REF : CONTRATO No. PN DILOF NO. 06-3-10204-26
ASUNTO: **CONCEPTO SOBRE INFORME VERSIÓN 2 DEL ESTUDIO GEOTÉCNICO CONSULTORÍA, ESTUDIOS Y DISEÑOS PARA LA CONSTRUCCIÓN DE LA INSTALACIONES DEL COMANDO DE REGIÓN DE POLICÍA NO 4 – POPAYÁN– DEPARTAMENTO DEL CAUCA.**

Se recibió en medio digital el documento enviado por el consultor **CONTRACORRIENTE INGENIERÍA**, correspondiente al **Informe Versión 2 del Estudio Geotécnico** para el proyecto en referencia y el Oficio de Subsanación de Observaciones **COM04-EIC-DIR-OF-039**, realizado por el Ingeniero José Luis Cárdenas.

ESPECTRO DEL UMBRAL DE DAÑO. CAPÍTULO A-12. NORMA NSR-10

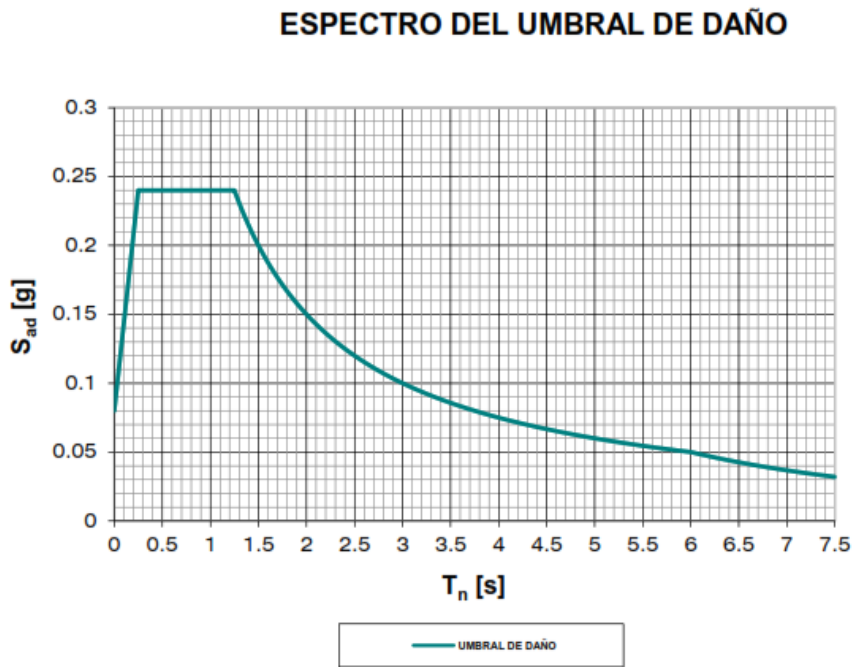
Se solicita presentar las variables para la construcción del Espectro de Aceleraciones para el Umbral de Daño, al tratarse de una Edificación Indispensable – Grupo de Uso III.

Comentario de Revisión 2: Se presentan las variables para la construcción del Espectro de Aceleraciones del Capítulo A.2., pero no el Espectro de Aceleraciones para el Umbral de Daño del Capítulo A.12. A continuación se presenta la imagen de lo solicitado. Se mantiene la observación.

Adicionalmente, se solicita presentar las gráficas de los Espectros de Diseño recomendados.

Comentario de Revisión 2: Se presentan la gráfica del Espectro de Aceleraciones del Capítulo A.2., pero no el Espectro de Aceleraciones para el Umbral de Daño del Capítulo A.12. Se mantiene esta parte de la observación.
